REPÚBLICA DOMINICANA
JUNTA CENTRAL ELECTORAL
COMITE DE COMPRAS Y CONTRATACIONES

CCC-JCE-195-2026

A los : Inscritos en la Licitación Pública Nacional Referencia:
JCE-CCC-LPN-2026-0005, destinada a la selección de
la empresa que se encargará de la readecuación y
estandarización del Data Center de La Romana.

Asunto : Respuestas técnicas y administrativas.

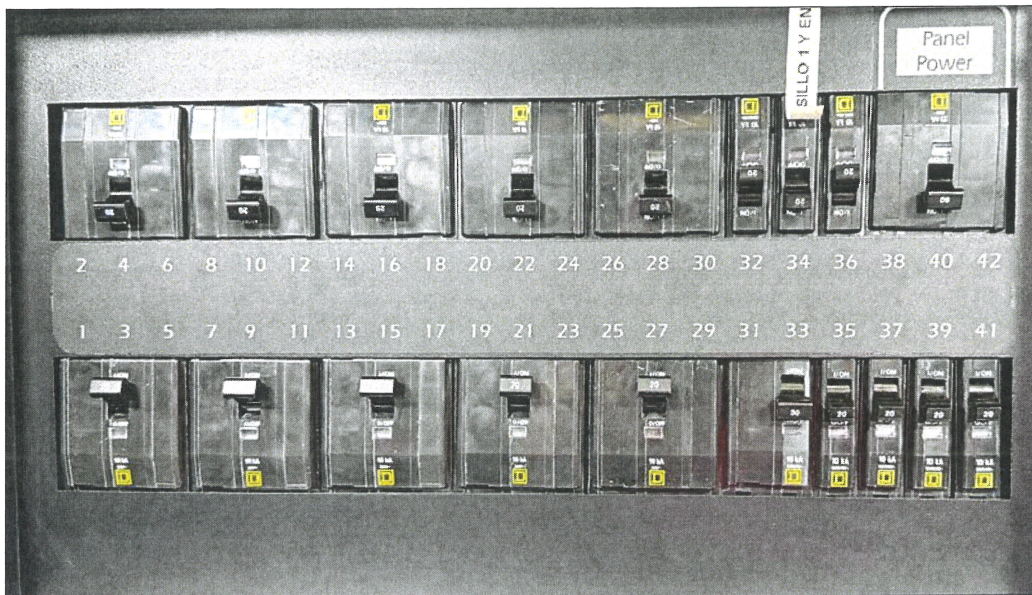
- a. Para los paneles de distribución de los UPS ¿Cuáles son las capacidades de los breakers y cuántos circuitos trifásico y monofásico requerirían en cada panel de distribución?

R: 10 circuitos trifásicos con breaker de 20A, 4 monofásico con breaker de 20A y un monofásico con breaker de 30A. Ver imagen de la distribución de UPS instalado en la sede principal. (La imagen se muestra en la página siguiente)

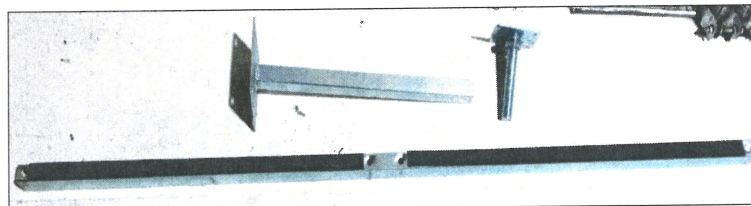
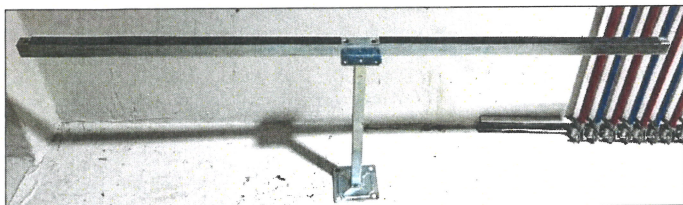
a. Para el piso técnico solicitado se requiere: Altura final, facilitar planos del área, características del piso requerido (tipo de material, color...).

R: La altura requerida es 6". Ver características y color del piso requerido en la respuesta D.

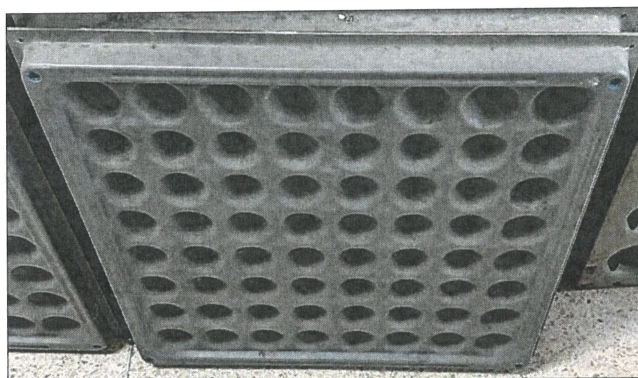
c. ¿Cuáles son los materiales existentes, características y cantidades de los mismos?

d. Indicar con qué cantidad aproximada de piso técnico existente se cuenta actualmente, a los fines de determinar el metrado a cotizar.

R: Ver cantidades e imágenes de referencia.

- Pisos: 31.
- Varillas: 68.
- Crucetas: 85.

R: Tenemos 31 planchas de piso con tamaño 24" x 24". Ver imagen de referencia.

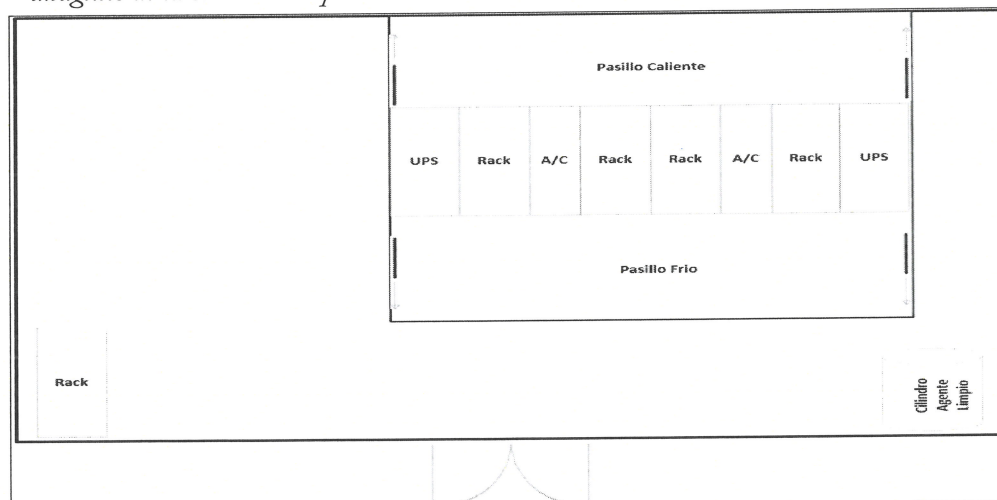
- f. Indicar si disponen de planos, o lineamientos de diseño para la adecuación del nuevo Data Center, que sirvan como base para la elaboración de la propuesta técnica.

R: *Ver imagen de referencia. El oferente debe suministrar el diseño, planos propuestos en planta e imágenes de la solución completa.*
